工程签证审批单

项目名称	开元壹号项目	工程名称	开元壹号 60#地块公寓楼广场景观工程
归属合同	开元壹号 60#地块公寓楼广场景观工程施工合同	合同编号	KYYH.60B-JP-051
签证部位	城市展厅示范区范围内，临时道路、机械台班。		
施工单位	河南杰筑建筑工程有限公司		
签证内容	<p>签证内容：</p> <p>1, 我方于 2020 年 8 月 14-15 日晚上，出动 60 铲车配合甲方回填位于示范区北侧围挡处的毛料，共计 2 个台班；每个台班 1000 元，合计 2000 元。</p> <p>2, 我方于 2020 年 8 月 12 日接甲方通知，对公寓楼东北侧临时道路进行施工；原有 C20 混凝土垫层加厚 0.1 米：长度 12.7 米，宽度 4 米。</p> <p>3, 我方于 2020 年 8 月 25 日接甲方通知，对公寓楼东北侧车库坡道以北临时道路进行施工；长度 15 米(7.5+7+0.5=15)，宽度 4 米，包含：素土夯实、0.2 米厚毛石料垫层、0.15 米厚 C20 混凝土垫层（内配Φ8@200 双层双向钢筋网）；后期破除。</p> <p>4, 我方于 2020 年 9 月 27 日接甲方通知，对公寓楼北侧景观铺装临时道路进行施工；原有 C20 混凝土垫层加厚 0.1 米：①长度 47.5 米，宽度 6.1 米（7.1+6.4+5.6+5.3=24.4；24.4+4=6.1）；②长度 11.6 米，宽度 7 米。</p> <p>图纸及工程量清单详见附件，请领导予以审核！</p>		
	施工单位经办人:(签字盖章)	 李伟	日期：2020.12.18
监理单位	意见	情况属实 监理工程师:(签字盖章) 申世同	日期：2020.12.18
项目工程部	意见	专业工程师或经理： 情况属实 李伟 工程总监： 申世同	日期：2020.12.18

开元壹号60#地块公寓楼广场景观工程
城市展厅示范区范围内，临时道路、机械台班---工程量增项价款

开元壹号60#地块公寓楼外广场景观绿化工程-签证001

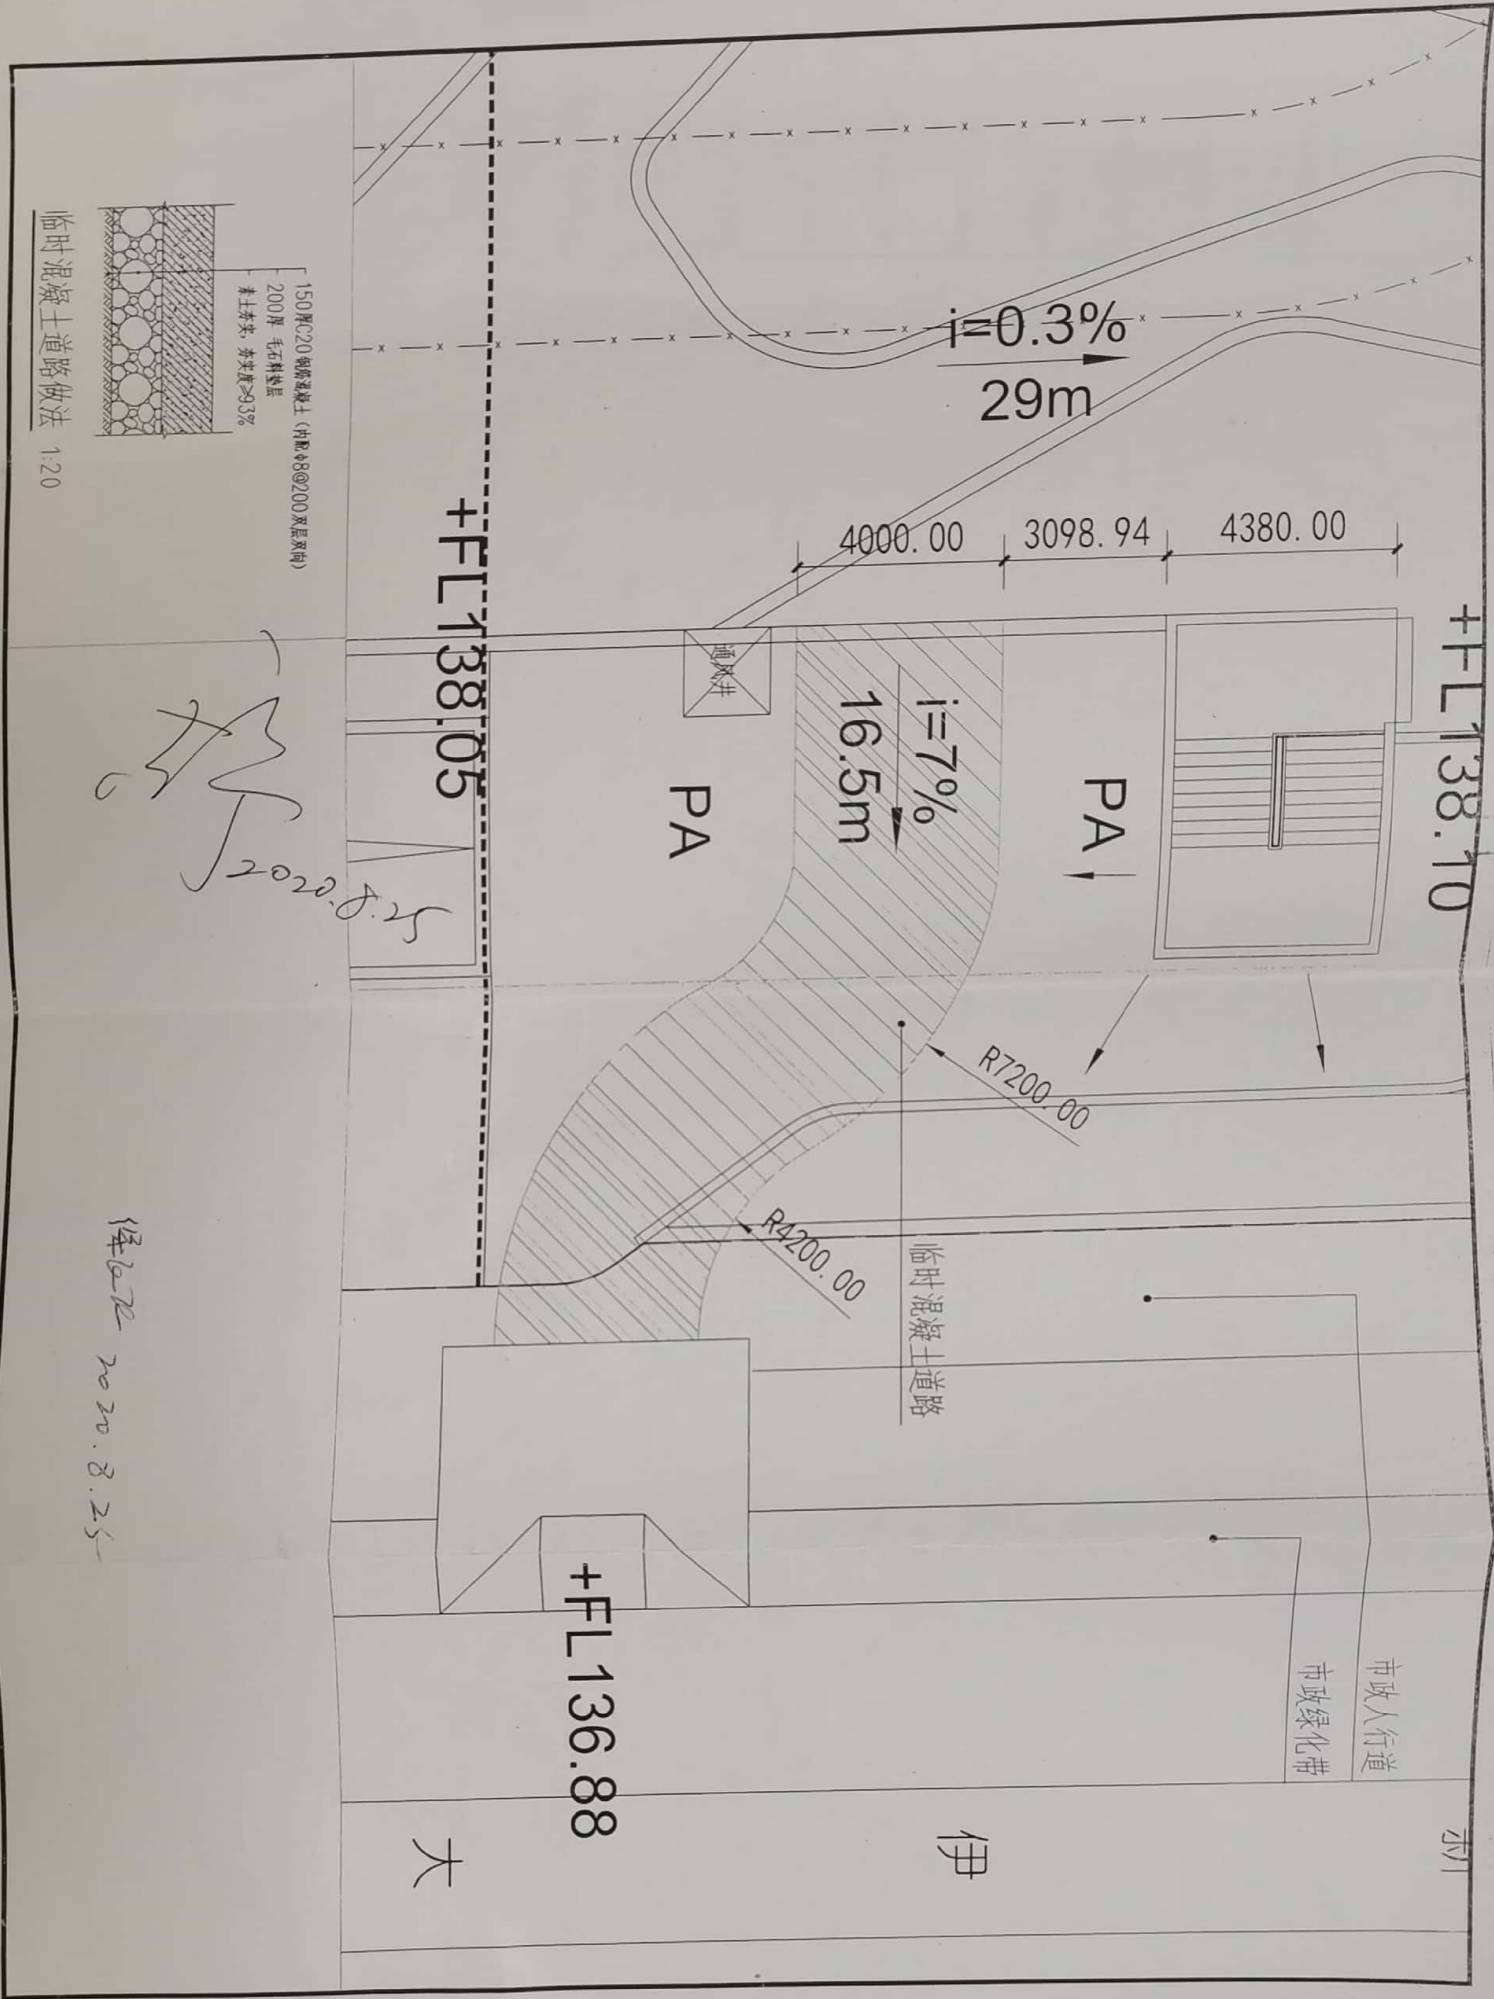
序号	项目名称	项目特征	单位	工程量	含税综合单价 (元)		合价 (元)	备注	
						其中: 主材			
60#B地块景观东北侧道路增加 (南北方向临时道路) 2020. 8. 13									
1	做法变更: 原设计做法100厚C20砼垫层+150厚毛石料垫层, 该范围新做法: 200厚C20砼垫层 (增加100厚砼垫层、扣除150厚毛石料垫层)								
2	挖土方	1. 土壤类别: 一二类土 2. 挖土深度: 详见图纸设计 3. 弃土运距: 自行考虑	m ³	-2.54	12	0	-30.48		
3	150厚毛石料垫层	1. 拌和、摊铺 2. 找平压 (夯) 实	m ³	-7.62	57.56	0	-438.61		
4	100厚C20混凝土垫层	1. 混凝土强度等级: C20 2. 混凝土运距: 自行考虑 3. 含模板	m ³	5.08	653.24	456.23	3318.46		
5	小计						2849.37		
60#B地块景观东北侧车库坡道、消防楼梯之间道路增加 (东西方向临时道路) 2020. 8. 28									
6	该范围做法: 150厚C20砼垫层 (内配c8@200双层双向钢筋) +200厚毛石料垫层。此范围在后期绿化带内, 后期拆除								
7	素土夯实	1. 夯实密实度大于93%	m ²	60.00	1.35	0	81.00		
8	200厚毛石料垫层	1. 拌和、摊铺 2. 找平压 (夯) 实	m ³	12.00	57.56	0	690.72		
9	150厚C20混凝土垫层	1. 混凝土强度等级: C20 2. 混凝土运距: 自行考虑 3. 含模板	m ³	9.00	653.24	456.23	5879.16		
10	现浇构件钢筋	现浇构件钢筋III级钢筋Φ10以内	kg	474.00	5.95	3.96	2820.30		
11	60挖机	破除混凝土	台班	1.00	1000		1000.00	参照KYYH. 68-JA-115合同价	
12	垃圾外运	混凝土碎渣外运	车	2.00	300		600.00	参照KYYH. 68-JA-115合同价

13	小计						11071.18		
60#B地块景观东北侧接2020. 8. 28日向西临时道路 (东西方向临时道路) 2020. 9. 28									
14	做法变更: 原设计做法100厚C20砼垫层+150厚毛石料垫层, 该范围新做法: 200厚C20砼垫层 (增加100厚砼垫层、扣除150厚毛石料垫层)								
15	挖土方	1. 土壤类别: 一二类土 2. 挖土深度: 详见图纸设计 3. 弃土运距: 自行考虑	m ³	-18.55	12	0	-222.57		
16	150厚毛石料垫层	1. 拌和、摊铺 2. 找平压 (夯) 实	m ³	-55.64	57.56	0	-3202.78		
17	100厚C20混凝土垫层	1. 混凝土强度等级: C20 2. 混凝土运距: 自行考虑 3. 含模板	m ³	37.10	653.24	456.23	24231.94		
18	小计						20806.59		
19	合计							34727.14
